Ref: I\_ED\_Estadio La Rosaleda\_PL 27-2025 (jpb)

Departamento: Planeamiento y Gestión Urbanística/Servicio planificación y ordenación urbanística  
 Expediente: PL 27/2025 Estudio de Detalle  
 Interesado: PROMALAGA  
 Situación: Paseo de Martiricos s/n  
 Ref. Catastral: 276510UF7626N0001SF y otros.  
 Junta Municipal Distrito: 5. Palma-Palmilla  
 Asunto: Informe Técnico para la Aprobación Inicial

Imagen 1. Plano de calificación PGOU 2011 vigente

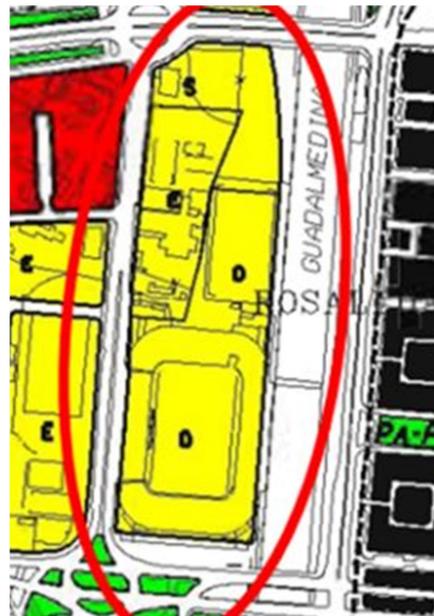
Este ED define la actuación en base al plano de calificación del PGOU 1997, que ya no está en vigor, en lugar del plano de calificación del PGOU 2011 vigente. Esto se debe a que el PGOU 2011 vigente incluye el estadio de *La Rosaleda* y su entorno en un sector de Suelo Urbano No Consolidado, denominado SUNC-R-R.6 *La Rosaleda*, cuya ficha modificada cita:

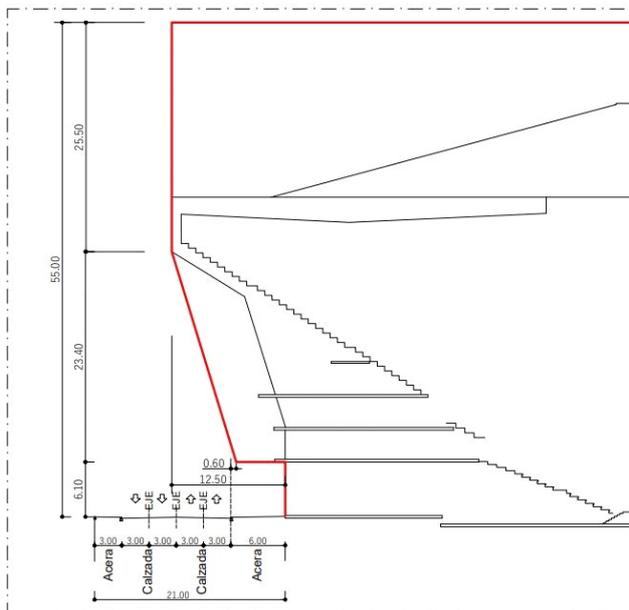
Se disminuye y desplaza la sección de la Avda. de *La Palmilla* para aumentar la parcela del nuevo estadio y dar cabida a la reforma planteada. A su vez, el nuevo trazado del vial implica una invasión de la parcela de equipamiento escolar al Oeste del estadio, con la particularidad de que esta nueva alineación propuesta no afecta a las edificaciones existentes, únicamente al desplazamiento del cerramiento que delimita la parcela, que debe ser retranqueado 5,30 m.

1. Sección del graderío y nuevo trazado de la avenida

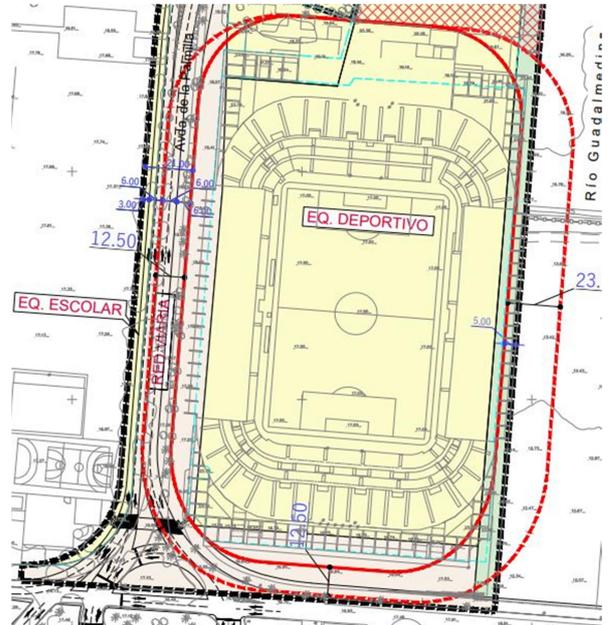
La propuesta de reforma respeta la geometría del estadio actual, siendo el diseño similar y proporcional al edificio existente. Las nuevas gradas superan la altura de las actuales y ocupan el vuelo sobre el nuevo trazado de la Avda. de *La Palmilla* y sobre el encauzamiento del Río *Guadalmedina*.
